# アラブ首長国連邦水産増養殖センター建設計画

## 実施設計調査報告書

MINUTES OF MEETING

MINUTES OF MEETING

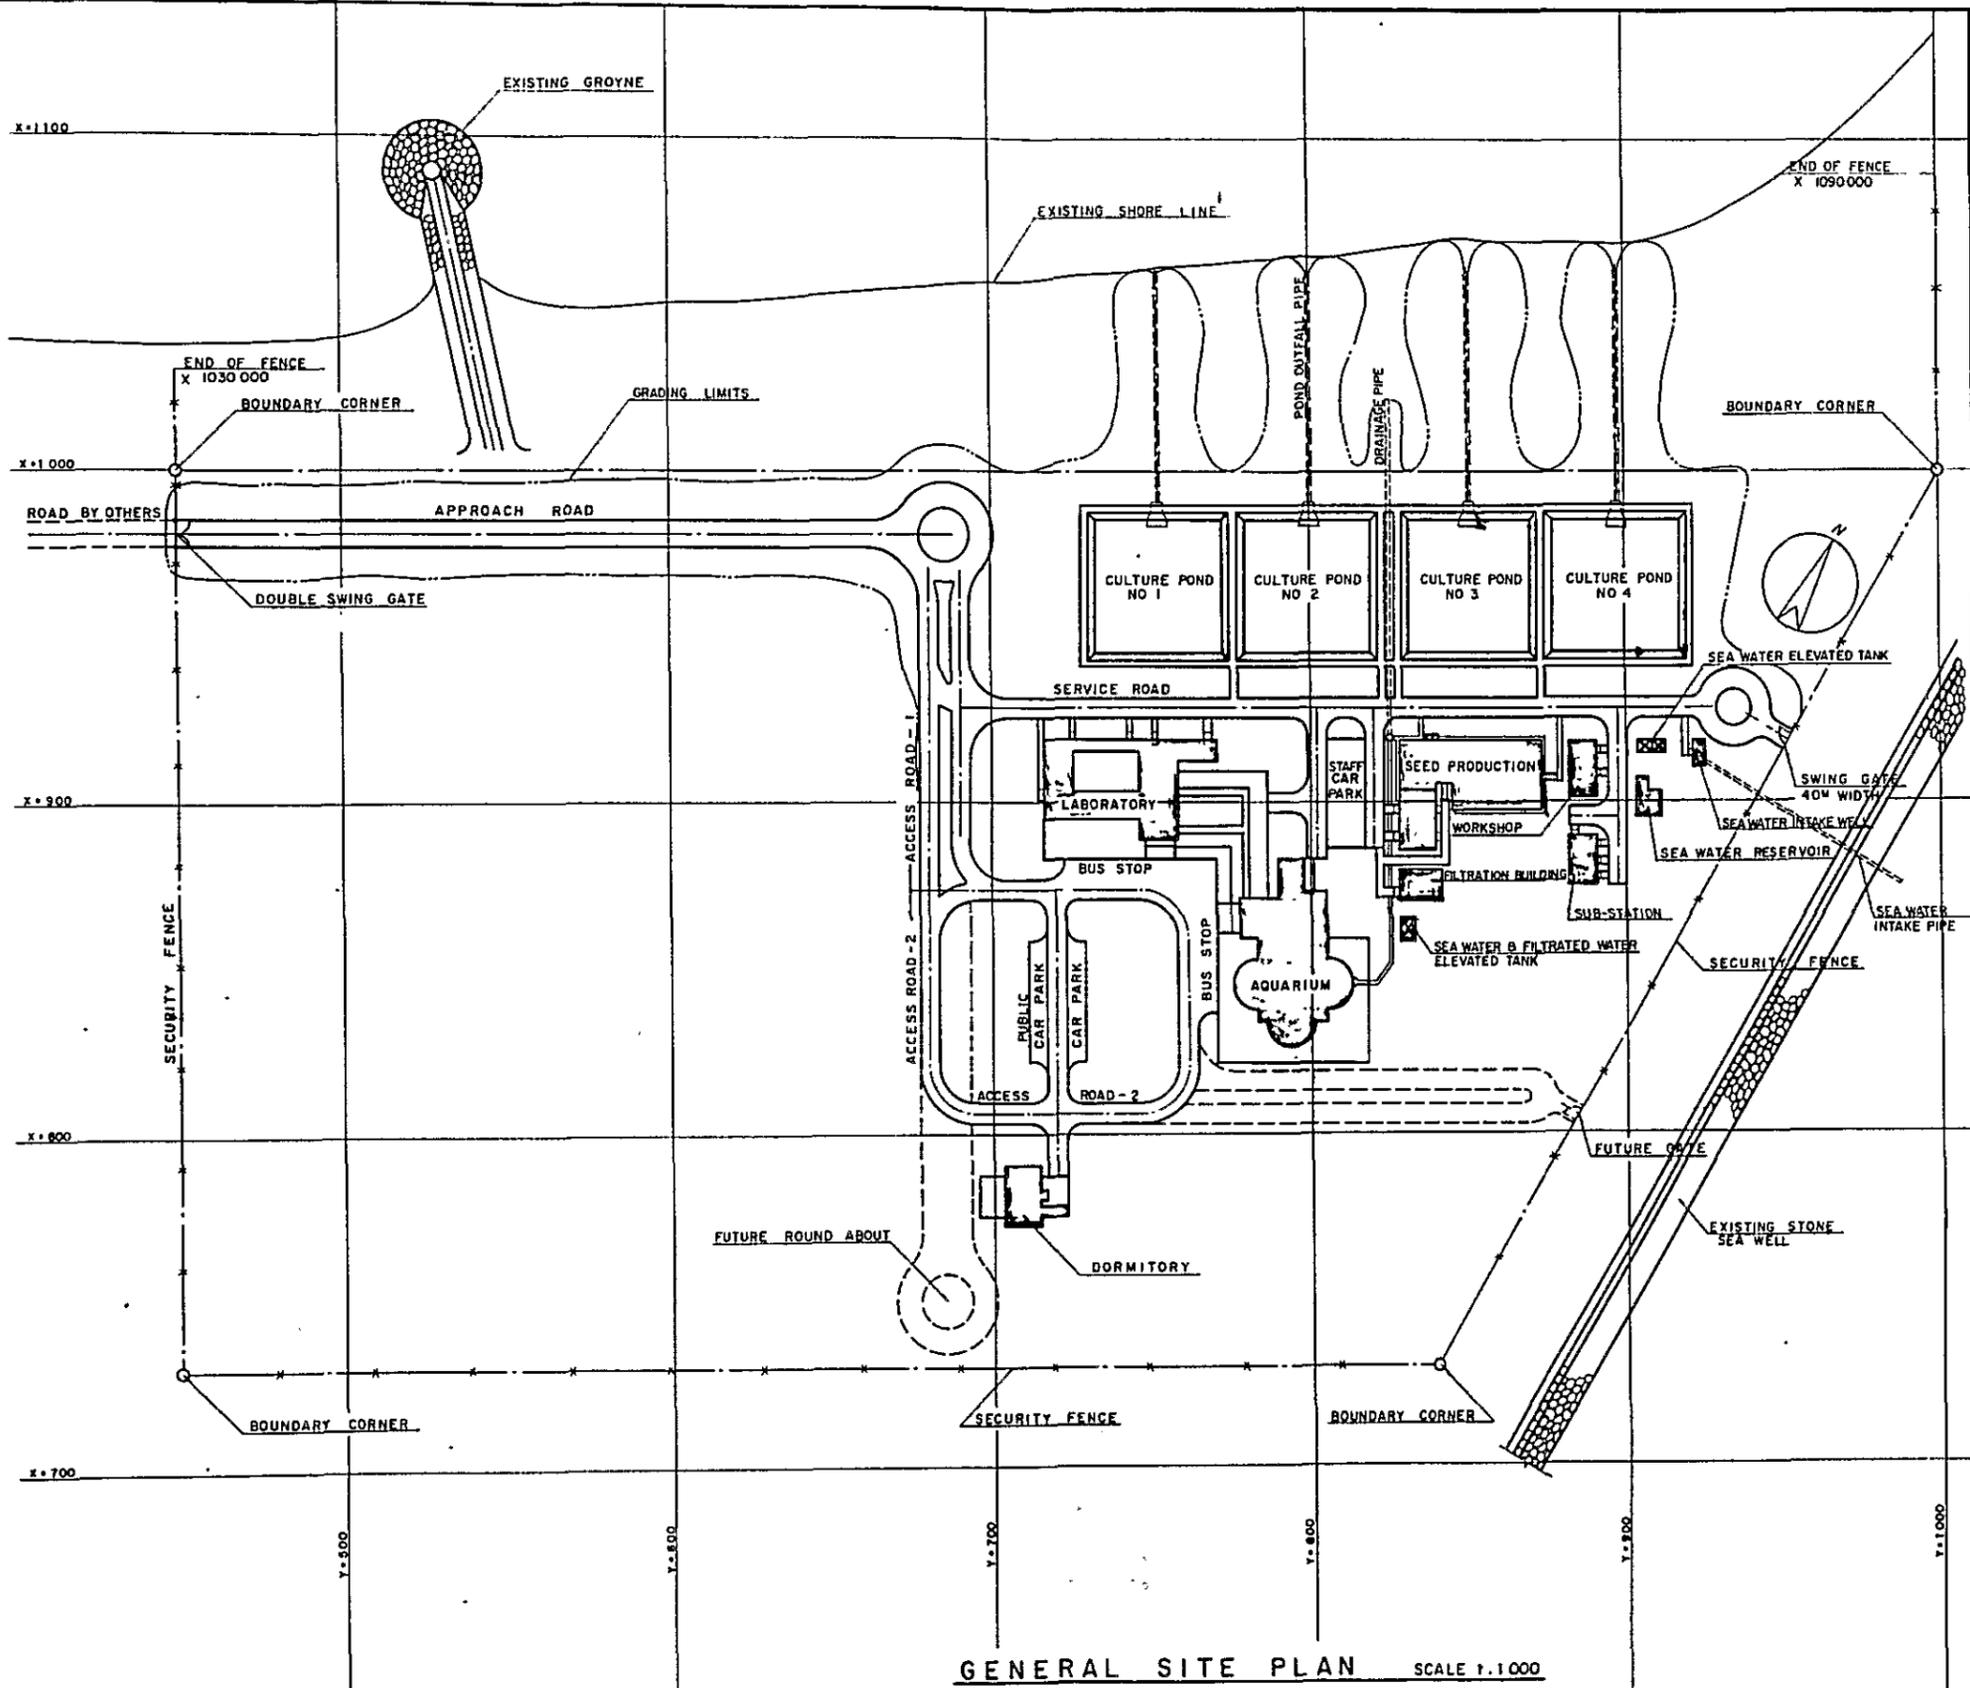
2.2 Dwg. C1-1:  
Protection against waves of high tide sea water of the shore is to be checked.
